LuK Service Info

TB1153

Part Nr. 228 0019 12 – 280/280mm TGU6

Info: New design / Neues Design / Nouvelle conception / Nuevo diseño / Nuovo disegno / Nuovo segno

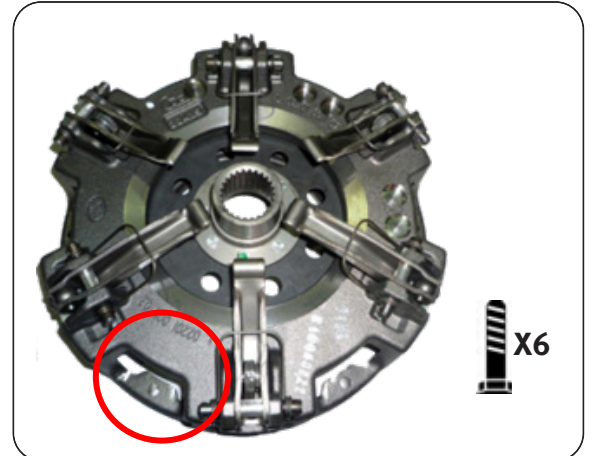
This new design utilises the latest clutch technology, using a vented housing for improved cooling and heat dispersal. Fully interchangeable with existing clutches with no modifications required to vehicle or flywheel. A new fixation bolt set 411 0164 11 6 x M8 x 1.25 x 50mm + Conical washer is supplied with new designs to accommodate the lower housing.
